工事計画認可申請書の一部補正について

大飯発電所第3号機

工事計画認可申請書の一部補正

III. 補正前後比較表

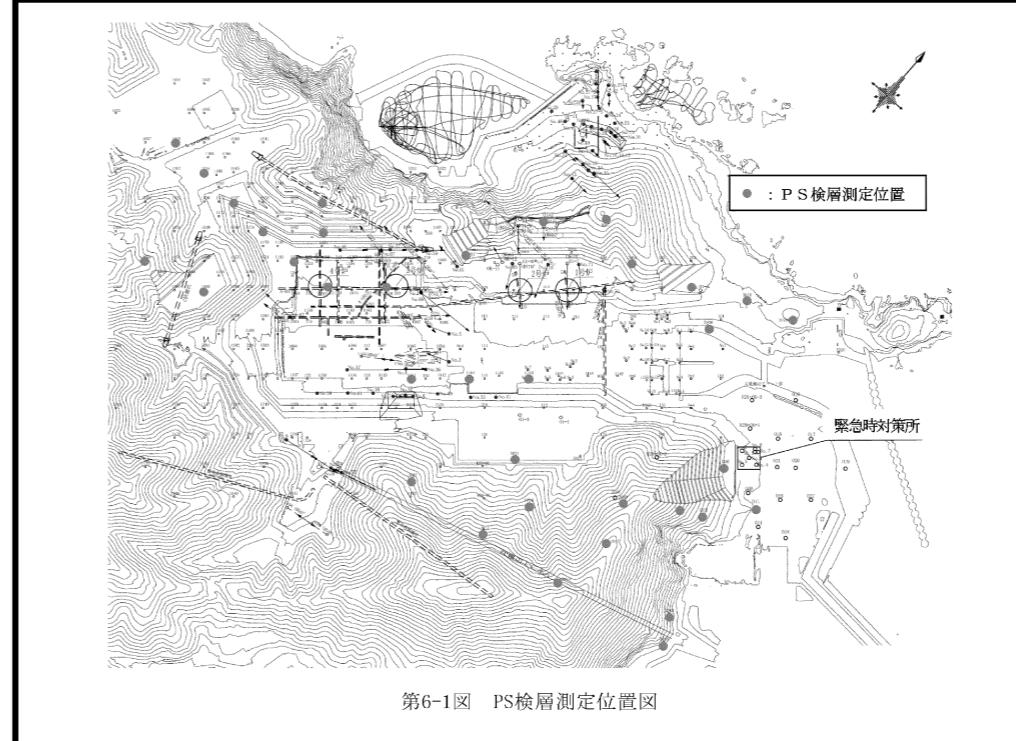
変更前	変更後	備考
—	<p>第3-3図 盛土及び埋戻土の動せん断弾性係数及び減衰定数のひずみ依存性</p> <p>第3-4図 破碎帶の動せん断弾性係数及び減衰定数のひずみ依存性</p>	(前頁記載内容繰り下がり)
		<p>記載の適正化 (読み込み先の変更に伴う記載の追加)</p> <p>(次頁への記載内容繰り下がり)</p>
